玄海原子力発電所3号炉、4号炉

TSG-005

玄海原子力発電所3号炉及び4号炉

日本海南西部の海域活断層の長期評価（第一版） の反映に係る対応方針について

2. 小呂島近海断層帯と警固断層帯の連動について (コメントNo. 1への回答)

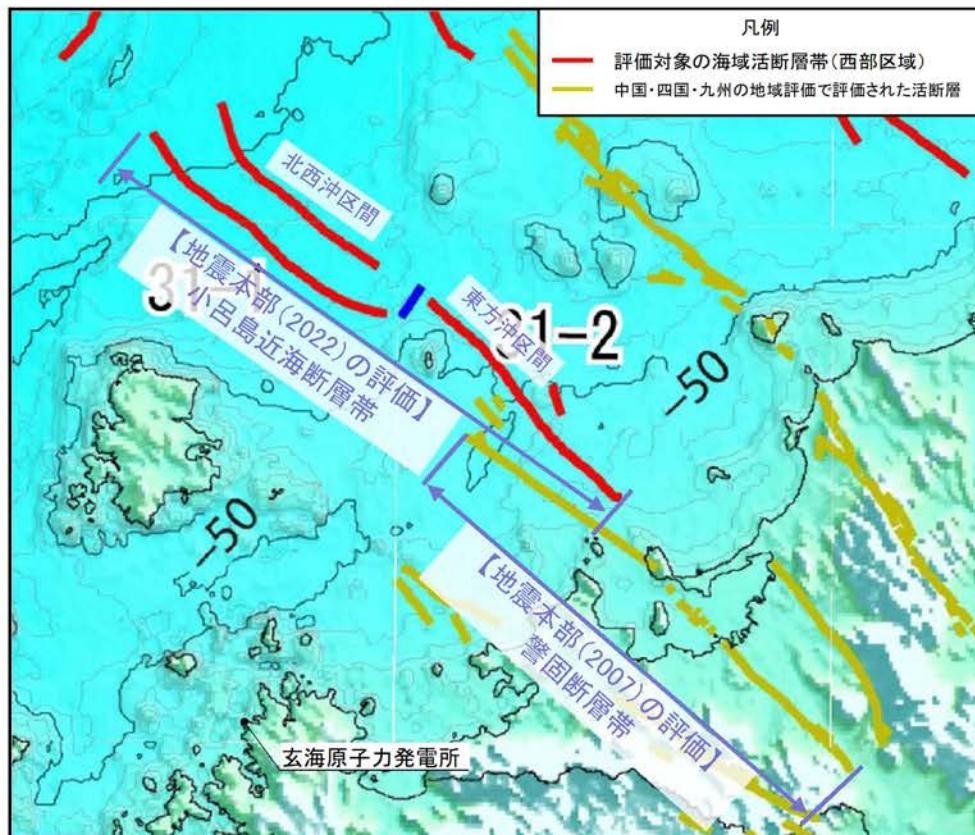
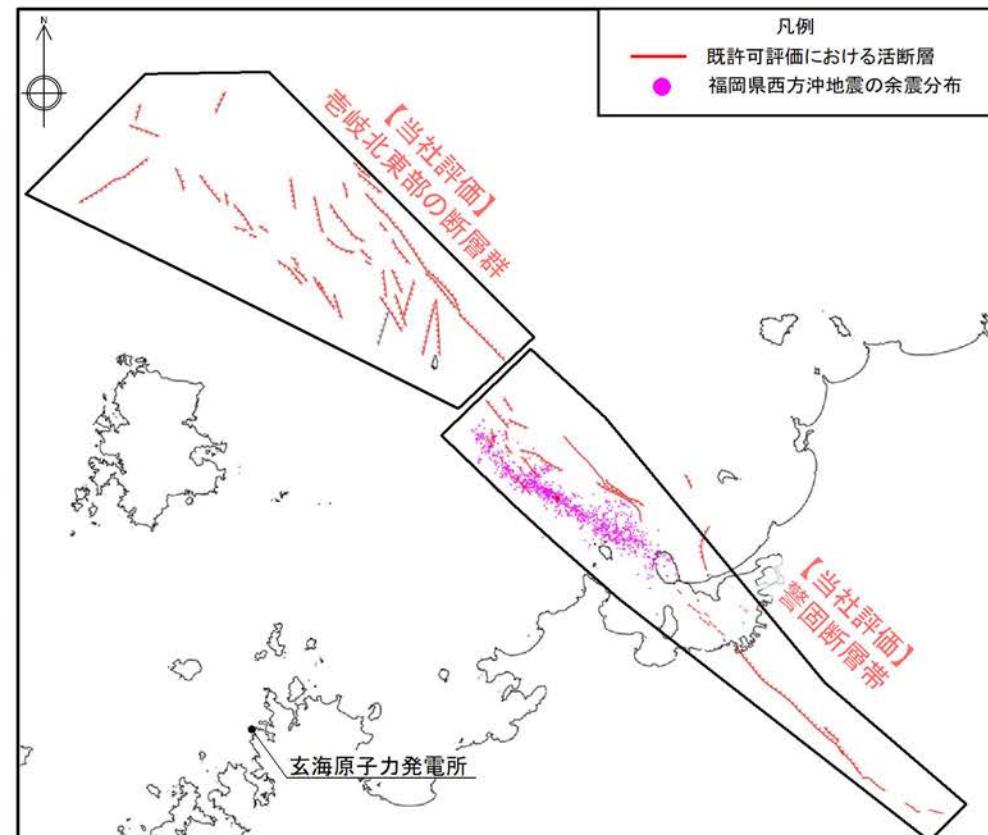
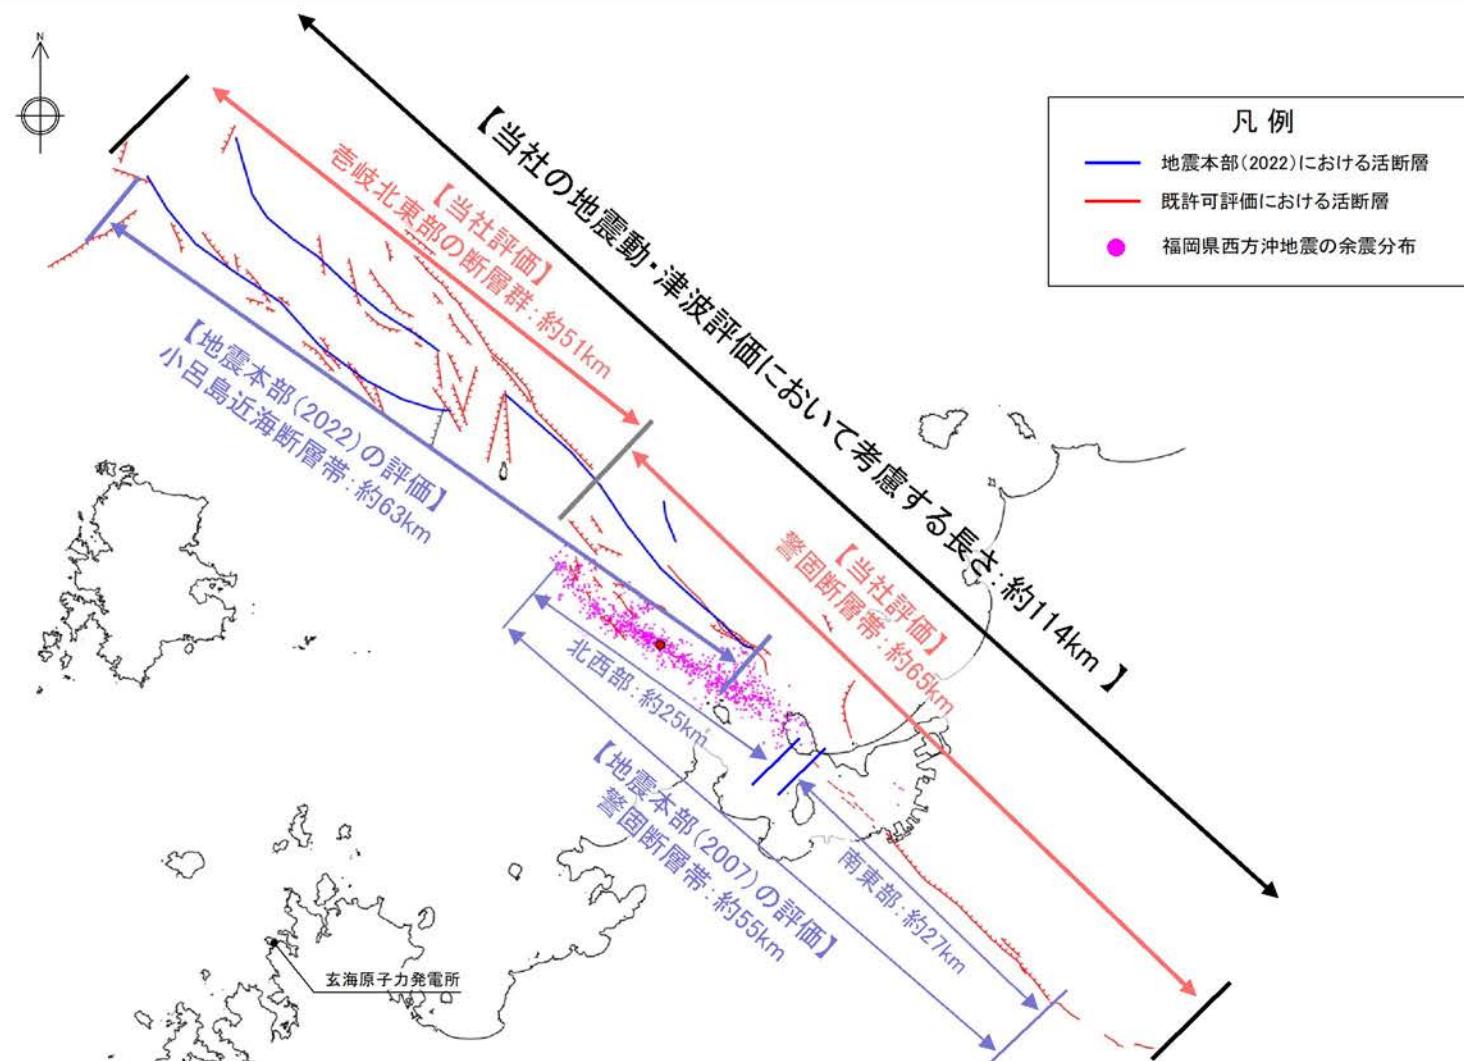
No.	コメント	指摘場所	対 応
1	小呂島近海断層帯と既許可の警固断層帯とは一部の区間で北西～南東方向に重複しているため、敷地への影響の観点から、小呂島近海断層帯と警固断層帯との連動についての取扱いを検討する必要がある。		<ul style="list-style-type: none">・小呂島近海断層帯と警固断層帯の連動を地震の震源及び津波の波源として考慮する。・地震の震源及び津波の波源は、断層長さが長くなるよう、既許可評価における壱岐北東部の断層群と警固断層帯をあわせた断層長さを設定する。
2	第1五島堆断層帯の中部区間については、断層の有無及び連續性を評価するためにはデータを十分に整理する必要がある。	第1197回 原子力発電所の新規制基準適合性に 係る審査会合 (2023年10月13日)	<ul style="list-style-type: none">・第1五島堆断層帯の中部区間について、地震本部(2022)の評価を考慮し、活断層評価を見直す。
3	既許可における基準津波の策定では、宇久島北西沖断層群とその北方にある対馬南西沖断層群との連動を考慮しているため、敷地への影響の観点から、第1五島堆断層帯と対馬南西沖断層群との連動についての取扱いを検討する必要がある。		<ul style="list-style-type: none">・第1五島堆断層帯と対馬南西沖断層群の連動を地震の震源及び津波の波源として考慮する。・地震の震源及び津波の波源は、断層長さが長くなるよう、既許可評価における対馬南西沖断層群と地震本部(2022)による第1五島堆断層帯をあわせた断層長さを設定する。

- 地震本部(2022)では、小呂島近海断層帯と警固断層帯について、それぞれ別の断層帯として評価。
- 既許可評価でも、壱岐北東部の断層群と警固断層帯について、地質構造の違い等をもとにそれぞれ別の断層として評価。
- 一方で、地震本部(2022)は、評価対象海域に位置する小呂島近海断層帯と警固断層帯との関係性について、「小呂島近海断層帯は警固断層帯と近接しており、一連の活断層帯である可能性を否定できない。断層トレースの位置関係などから、今後の調査研究によっては、東方沖区間及び北西沖区間は警固断層帯を構成する区間になる可能性もある。」と記載している。

- 地震本部(2022)が、小呂島近海断層帯と警固断層帯が一連の活断層帯である可能性を否定できないとしていることを踏まえ、地震の震源及び津波の波源としては、両断層帯をあわせた断層長さを評価する。
- 地震の震源及び津波の波源については、既許可評価及び地震本部(2022)の評価を踏まえ、断層長さが長くなるよう設定することとし、既許可評価における壱岐北東部の断層群と警固断層帯をあわせた断層長さ約114kmを評価する。
